改善箇所説明図

改善の内容

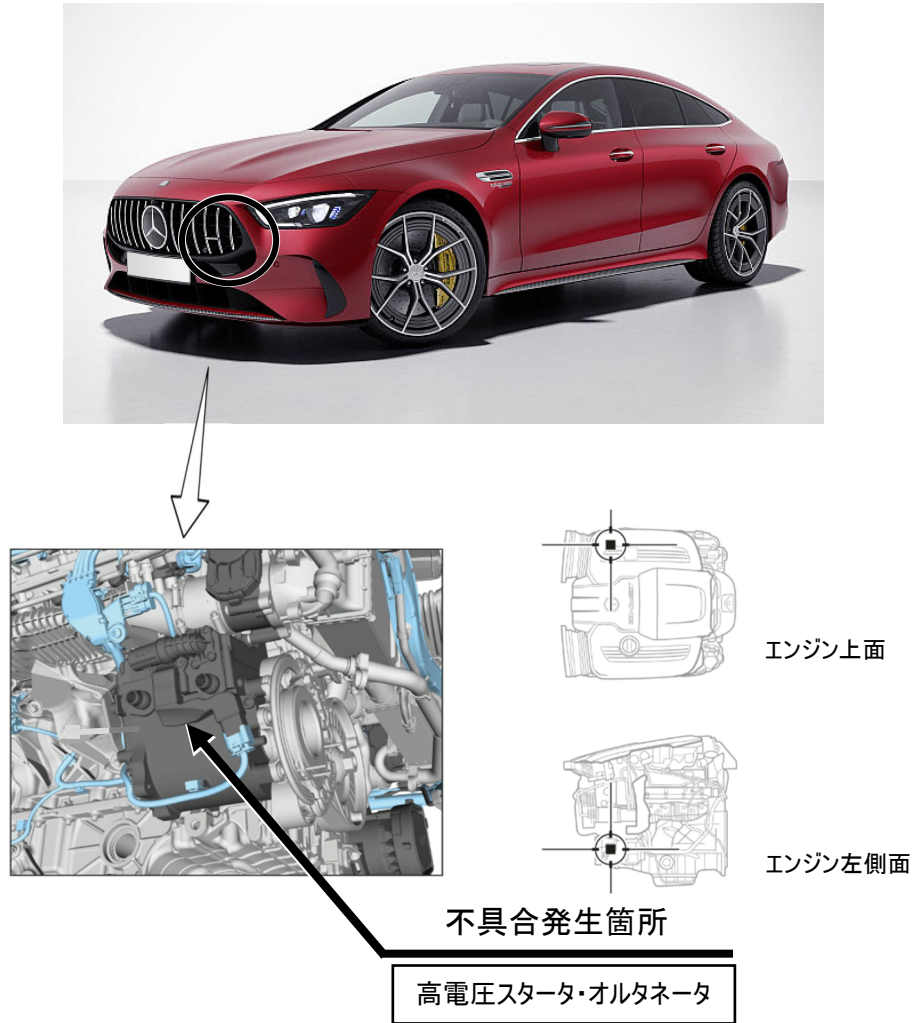
注: は、対策の制御プログラムに書き換える部位を示す。

高電圧スタータ・オルタネータの制御プログラムにおいて、設計検討が不十分なため、システムの監視機能が誤って故障を検知し、高電圧スタータ・オルタネータの作動を停止させることがある。そのため、ハイブリッド走行時にはモータのアシストがなくなるため、燃料噴射量が増えて排出ガスの排出量が増加するおそれがある。また、モータ走行時には、高電圧バッテリーの保護のため、高電圧回路が遮断され走行不能となるおそれがある。

全車両、高電圧スタータ・オルタネータの制御プログラムを対策の制御プログラムに書き換える。
